Mazowieckie Centrum Rehabilitacji „STOCER” Sp. z o.o.

Dostawa odczynników, kalibratorów, materiałów kontrolnych i zużywalnych do wykonywania badań metodami immunochemicznymi i biochemicznymi wraz z dzierżawą zintegrowanego systemu biochemiczno-immunochemicznego oraz urządzeń dodatkowych.

Dostawa odczynników immunochemicznych wraz z dzierżawą automatycznego analizatora immunochemicznego „back up” (do analizatora głównego).. Znak sprawy – PN 4/2024.

Zamawiający informuje, że w terminie określonym zgodnie z art. 284 ust. 2 ustawy z 11 września 2019 r. – Prawo zamówień publicznych (Dz.U. 2023 r. poz. 1605) – dalej: p.z.p., wykonawcy zwrócili się do Zamawiającego (MCR STOCER Sp. z o.o.) z wnioskiem o wyjaśnienie treści SWZ.

Pytanie 4

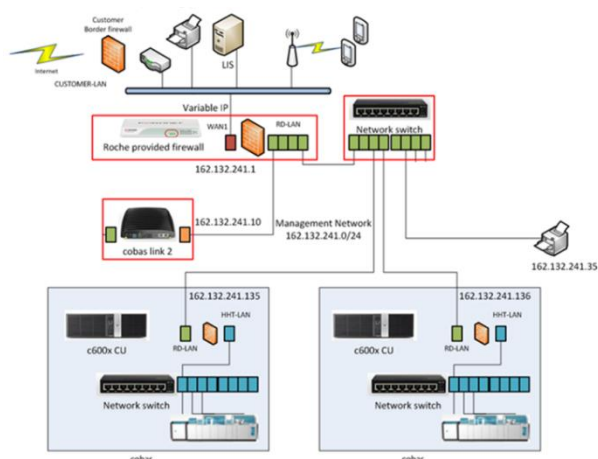
Oferowane analizatory oraz systemy wymagają do pracy stałego połączenia z internetem. Jest to związane z aktualizacją licencji oprogramowania, pobieraniem danych o odczynnikach, kontrolach, kalibratorach, serwisem zdalnym oraz połączeniem z LIS. Czy zamawiający udostępni w swoich zasobach dostęp do sieci lokalnej w celu zapewnienia integracji z LIS oraz dostępu do internetu? Wymagane jest połączenie z poniższymi serwerami na spacyfikowanych portach. Poniżej schemat połączeń rozwiązań diagnostycznych (analizatorów).

Odpowiedź: Zamawiający zapewni dostęp do sieci lokalnej.
